Områdestabilitet Skøyen

Kontroll av vurderinger av områdestabilitet iht. NVE 1/2019

Dok.nr.: VI-SKY0-000-RL-0003

Revisjon: 04G

Figur 1. Løsmassekart fra NGU, ca. plassering av byggegrøper og tiltak i løsmasser er vist med røde ellipser (Hentet fra PF-SKY0-721-RB-0001_06_G, PGF)

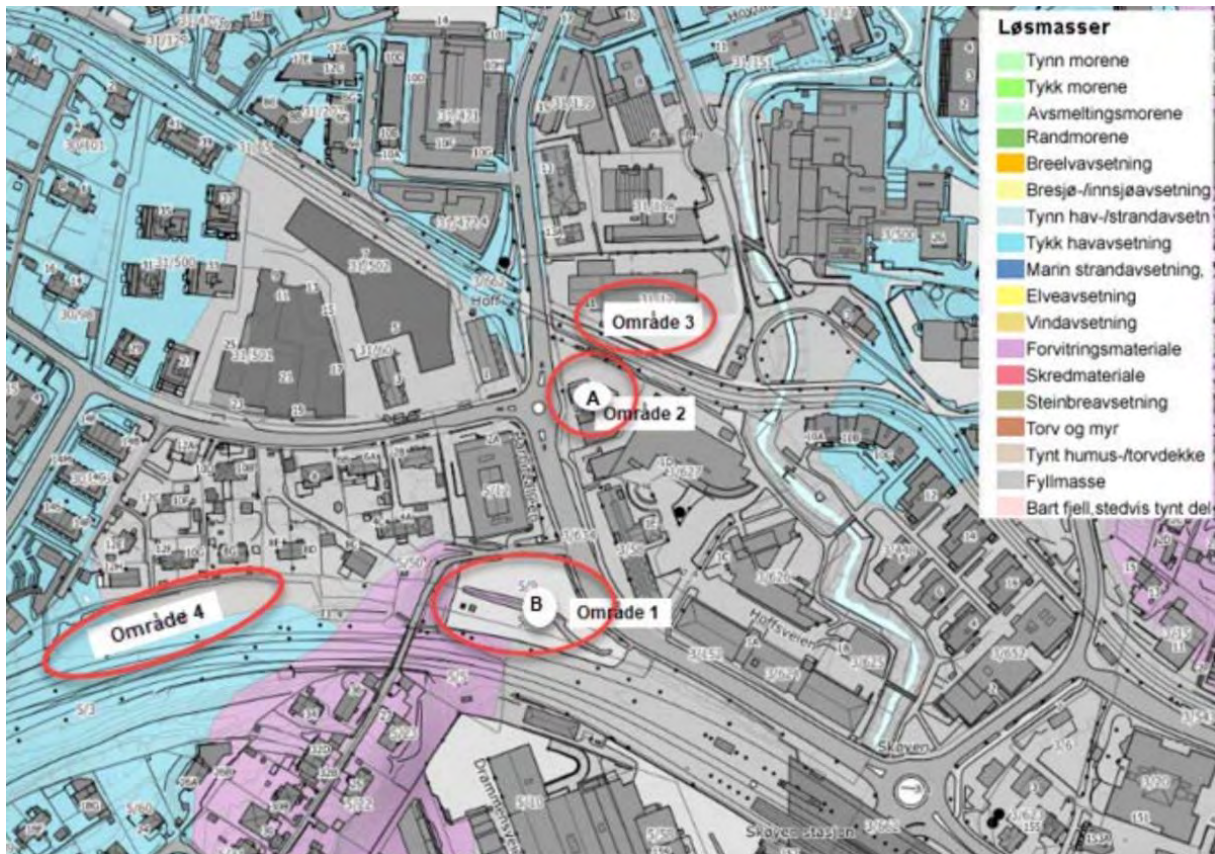
Det er ikke registrert kvikkleire i område 1 til 3, se Figur 1, og styrke av leire økes som oftest med dybden. I område 4, Olsens Enke, finnes kvikkleire men der skal det ikke graves. Det finnes berg i dagen ved område 1.

Prosjekterende følger kriterier gitt i NVE's veileder 1/2019 ved identifisering av kritiske skråninger og potensielt løснеområder. Fire forskjellige områder som er mulig utsatt for områdeskred er vurdert. Områder 1, 2 og 3, se Figur 1, anses å ikke være mulige løснеområder for kvikkleireskred på grunn av topografi. Område 4 har en lokal skrent med høyde 1,7 m med helning 1:3. Stabilitetsberegninger er utført for dette området og viser tilfredsstillende stabilitet (FS =1,69).
